Objet : réponse à votre courrier du 04/01/2021
Référence dossier : 2020-5067

Je vous prie de trouver ci-dessous les éléments afin de compléter mon dossier de demande d'examen au cas par cas préalable à la réalisation d'une évaluation environnementale pour la création d'une réserve d'eau.

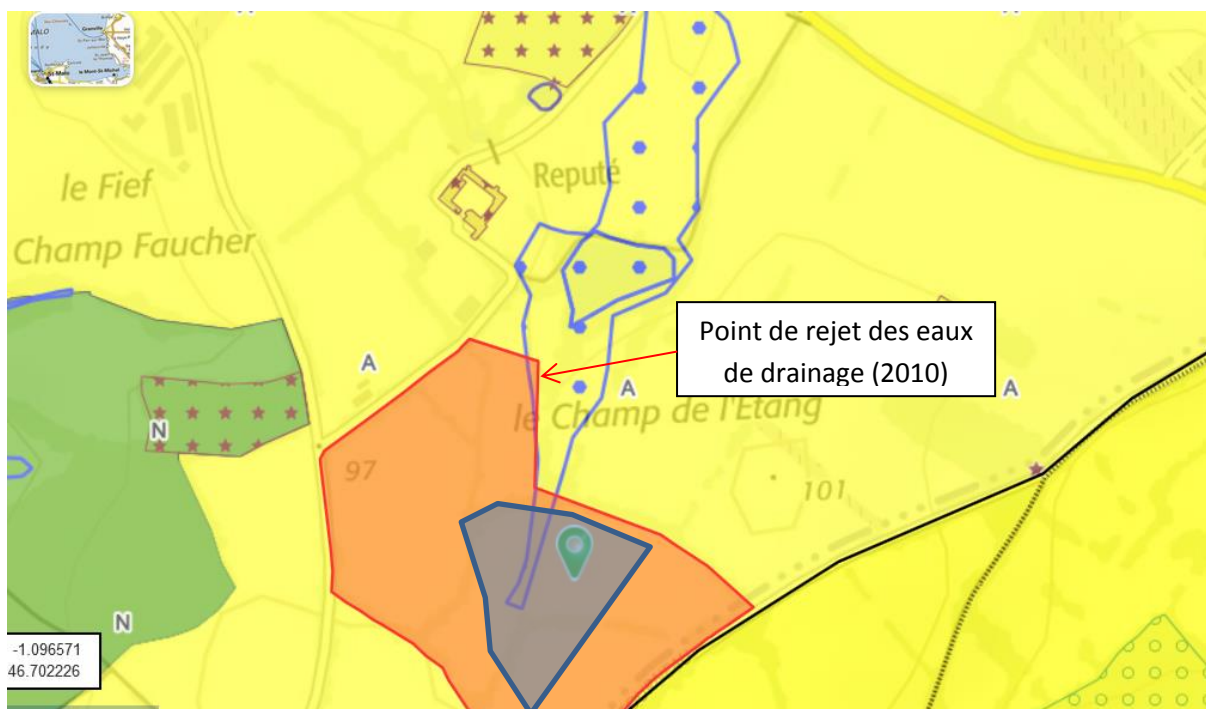
En réponse à la question « *le projet se situe-t-il dans une zone humide ayant fait l'objet d'une délimitation ?* », vous indiquez qu'une zone inférieure à 0,3 hectare est concernée et qu'elle sera compensée.

Préciser dans quel cadre cette zone humide a été identifiée. Dans le cadre d'une démarche visant à éviter les impacts le plus en amont possible, il convient de vérifier dès ce stade la situation du projet par rapport à cet inventaire et d'examiner les effets de la mise en place d'un plan d'eau de 3 hectares sur les conditions d'alimentation de l'intégralité de la zone humide et pas seulement sur la surface directement concernée par l'ouvrage, quand bien même un travail ultérieur de caractérisation des sols sera mené dans le cadre des études de projet. Je vous invite à vous rapprocher de la commune et/ou de la commission locale de l'eau du SAGE afin d'examiner ce point, de compléter le formulaire cerfa et d'annexer l'extrait de plan correspondant à l'inventaire des zones humides dans le secteur de projet.

La zone humide a été identifiée lors de la mise en place du PLUI du Pays de Chantonnay, dont un extrait figure ci-après (source géoportail) :

La zone humide est représentée avec des points bleus. La zone impactée par le futur projet concerne les 25 à 30 ares qui se superposent avec le projet de réserve en bleu.

La parcelle de l'agriculteur (en orangé sur la carte) est drainée depuis une dizaine d'années et l'évacuation du drainage alimente la zone humide en aval du projet. Seuls les 3ha du projet de réserve diminuent l'alimentation de la zone humide aval.

Il est prévu de compenser la zone humide impactée par la création de la réserve, en aménageant une zone humide d'environ 40 ares en amont de la réserve. Pour mémoire, le bassin versant amont en queue de la réserve prévue représente 4 à 5 ha. Cette surface n'est pas prévue pour alimenter la réserve (la ressource sera un pompage dans le petit Lay). La réserve est totalement endiguée, donc la zone humide créée sera indépendante du niveau de remplissage de la réserve et il n'est pas prévu non plus de fossé de contournement. Ainsi on devrait créer des conditions propices à une véritable zone humide.

Propositions de compensation pour la zone humide et les milieux paysagers Projet réserve d'eau EARL BETARD

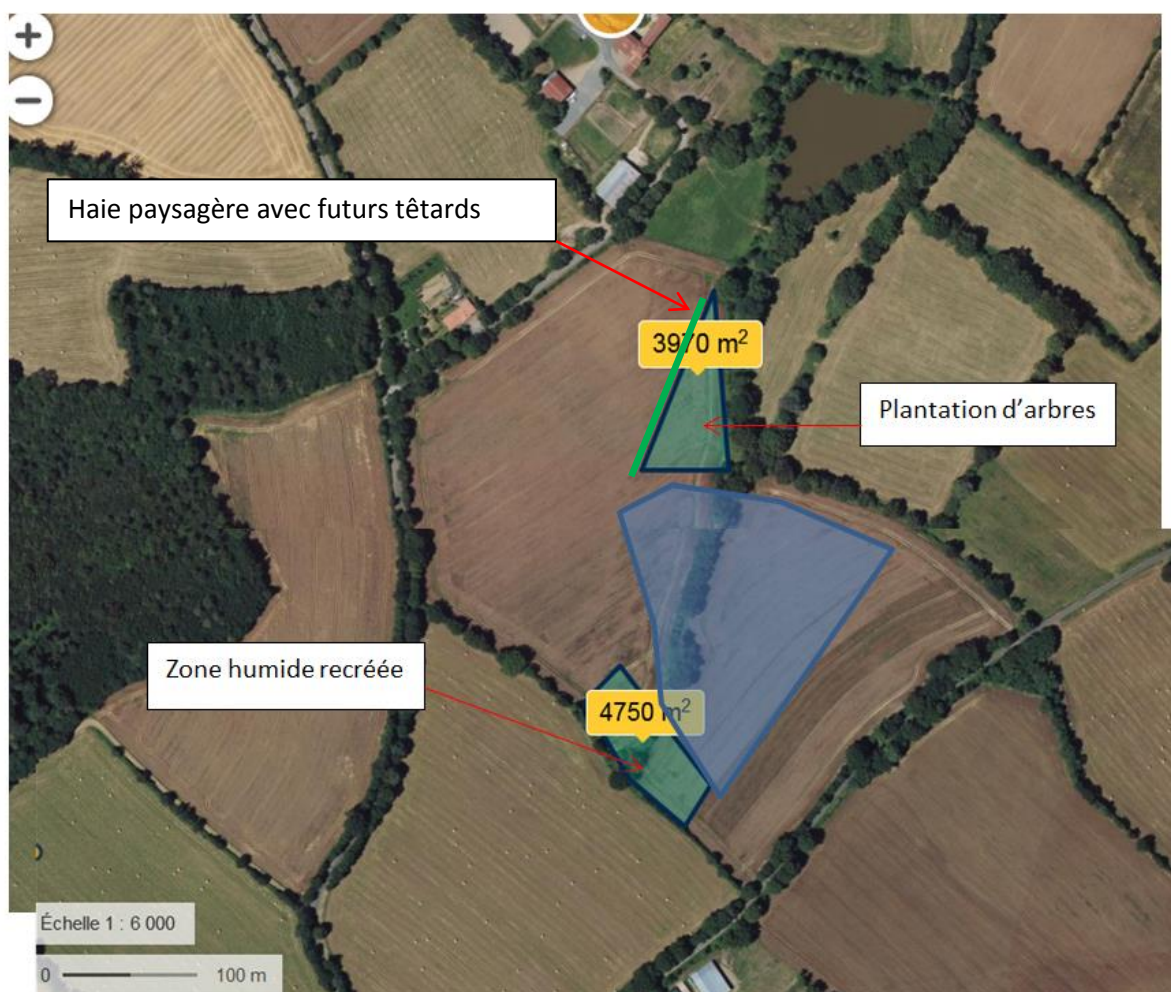
Concernant les milieux naturels et le paysage, il est indiqué « *qu'un buisson central comprenant un peuplier et 4 chênes têtards va disparaître sous la réserve, et qu'aucune espèce particulière ne sera impactée a priori. Le bureau d'études vérifiera notamment ce point* ».

Nous avons noté que les travaux devraient se dérouler en automne et que des reboisements devraient avoir lieu en aval. Pour autant, les arbres têtards peuvent constituer des habitats protégés pour certaines espèces et les milieux associés, notamment s'ils coïncident avec la zone humide, peuvent aussi révéler un intérêt au plan biologique pour certaines espèces.

Aussi, il convient de caractériser les milieux en présence, leur sensibilité et les enjeux de préservation éventuels, les impacts directs, indirects et temporaires ou permanents du projet sur ceux-ci, ainsi que les mesures envisagées. Préciser notamment la nature du reboisement paysager évoqué et le faire figurer sur le plan des travaux (nota les premiers boisements d'une superficie supérieure à 0,5 hectare entrent également dans le cadre d'un examen au cas par cas au regard de la catégorie de projet n° 47 c du tableau annexé à l'article R.122-2 du code de l'environnement).

En aval de la digue principale, il est prévu une plantation de chênes pédonculés et d'érables champêtres et quelques merisiers. En bordure de ce bosquet, le long de la parcelle en culture, une haie sera mise en place en alternant des espèces arbustives (fusain, cornouiller,...) et des arbres de haut jet de type chêne sessile. Ces chênes seront conduits avec une taille particulière pour reconstituer à moyen terme des têtards.

Pour le court terme, les 4 têtards sous le projet seront arrachés méthodiquement, déplacés à l'aide de sangles et replantés dans la zone humide recréée en queue de réserve, en veillant à respecter leur orientation actuelle pour préserver au mieux, s'il y en a, les habitats dans les troncs. Le bois se décomposera sur place.
